SECRETARIA MUNICIPAL DE ESPORTES E LAZER

PROCESSO 6019.2023/0001854-0

Informação SEME/CAF/DCL/APE Nº 094915010

Figura 6: Trechos da canalização existente e da que deverá ser remanejada.

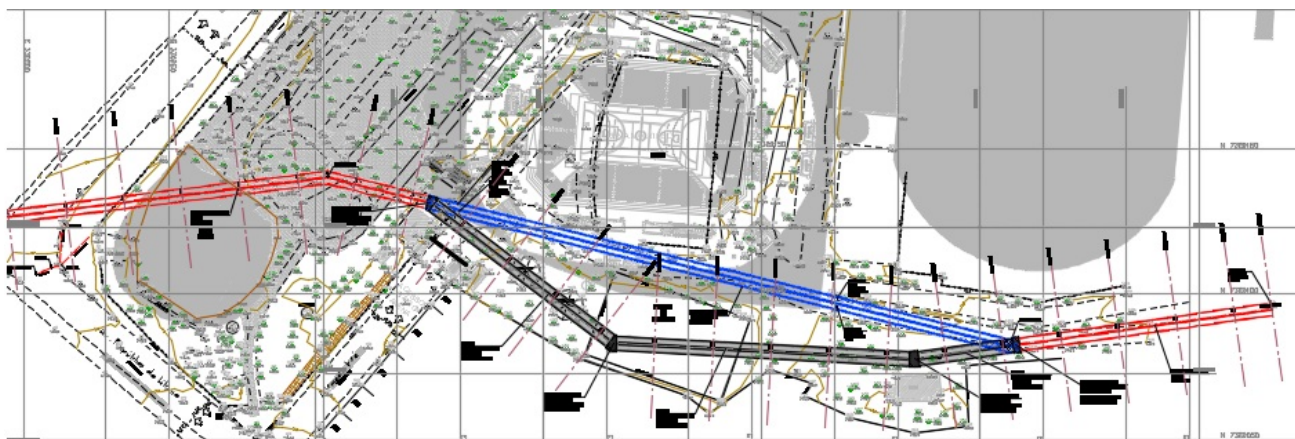
Alteração da Drenagem Pluvial- Conforme esclarecido no Plano de Trabalho disponibilizado para consulta pública, “Importante ressaltar, por oportuno, que o empreendimento em pauta se encontra inserido na Bacia Hidrográfica do Córrego Uberaba, conforme pode ser observado na figura abaixo (círculo amarelo). Desta forma, as informações, a seguir apresentadas, foram extraídas do documento ‘Caderno de Bacia Hidrográfica do Córrego Uberaba’, ano de 2019, elaborado pela Fundação Centro Tecnológico de Hidráulica – FCTH em parceria com a Secretaria Municipal de Infraestrutura Urbana e Obras – SIURB.

De acordo com o descrito no Item 2 do presente relatório, a proposição de remanejamento de trecho da galeria existente deve-se ao fato de que o trecho se localiza abaixo a área de implantação do edifício da Arena e se pretende evitar a ruptura das estruturas do canal, devido às escavações a serem executadas durante as obras e, futuramente, à carga aplicada sobre o local, na fase de uso da edificação.

Ainda, conforme o relatório, “Ao iniciar a análise da situação da galeria dupla existente foi elaborada a planta de bacias que delimitou a bacia de contribuição para o trecho de readequação de traçado. Com este cenário de bacia de contribuição o **projeto restringiu-se apenas a readequação geométrica horizontal da galeria** em consequente seção de 2,00x2,00m dupla, com intuito de remanejamento devido a implantação do equipamento de lazer”.

Como se pode observar na figura abaixo, o trecho vermelho, indica a galeria existente que será mantida, o trecho azul, indica o trecho a ser desativado da galeria existente e o trecho cinza indica o remanejamento de galeria.
